Van: 5.1.2e <5.1.2e@enexis.nl>
Verzonden: dinsdag 14 oktober 2025 15:56
Aan: 5.1.2e; 5.1.2e; 5.1.2e; 5.1.2e; 5.1.2e; 5.1.2e;
5.1.2e; 5.1.2e
Onderwerp: RE: DO tekeningen Boshoven

Onderwerp: DO tekeningen Boshoven

Onderwerp: RE: dwarsprofielen Boshoven

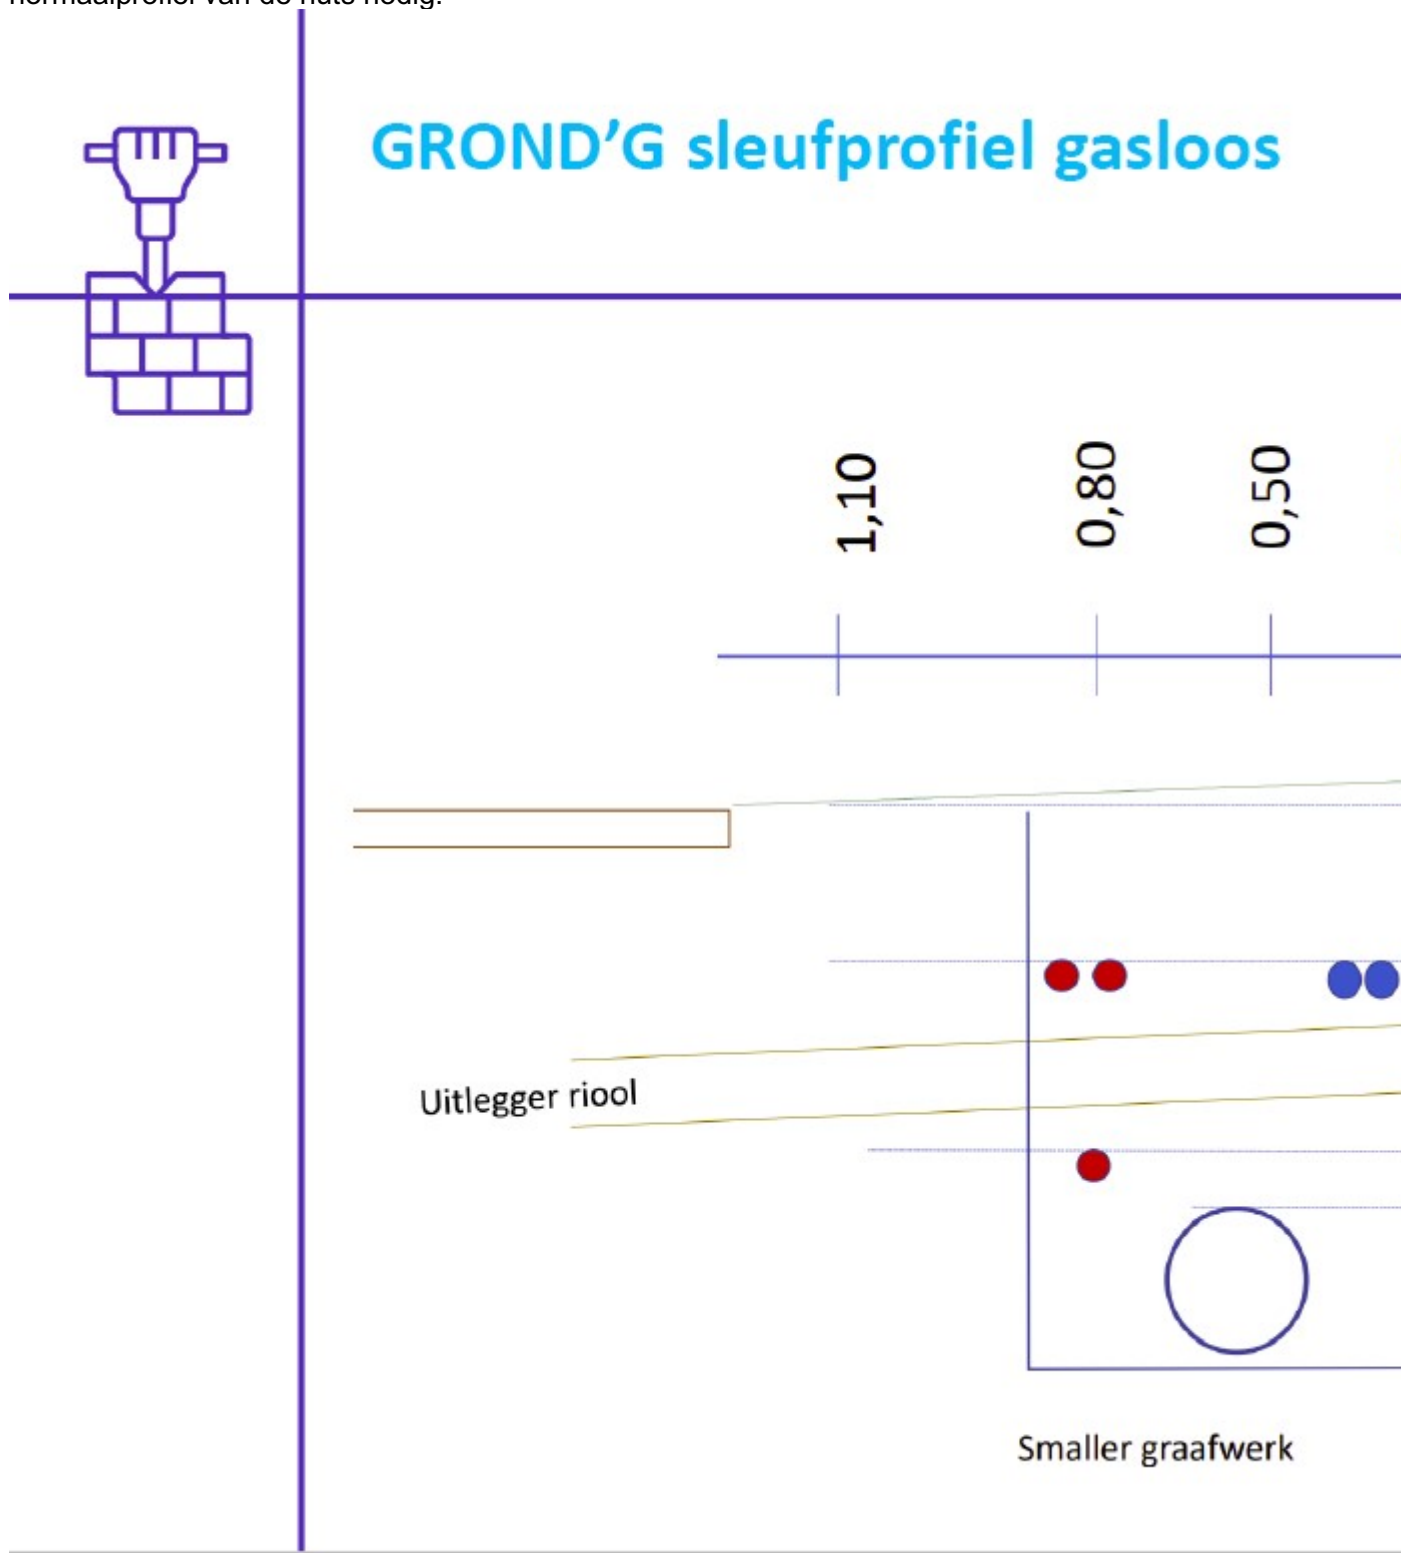
Dat ziet er goed uit, kun je op de tekeningen ook aangeven, waar de dwarsdoorsneden zijn gemaakt?

Waarschijnlijk vallen ze nog over de maatvoering. Wat mij betreft en voor alle duidelijkheid graag toevoegen aan de profielen. De nuts wil weten hoeveel ruimte er is voor kabels en leidingen. We kijken ze maandag nog even na en dan gaat het DO opnieuw naar de nuts. Voor het hele smalle profiel ook de afstand van riool tot waterleiding weergeven. Hiervoor is het normaalprofiel van de nuts nodig.

De uitlegger van het riool, huisaansluiting of kolkaansluiting gaat meestal over de waterleiding heen. In het geval van Boshoven, woningen woonconcept kiezen we ervoor, dat de uitleggers onder de waterleiding door gaan. Hierop kom ik maandag terug.
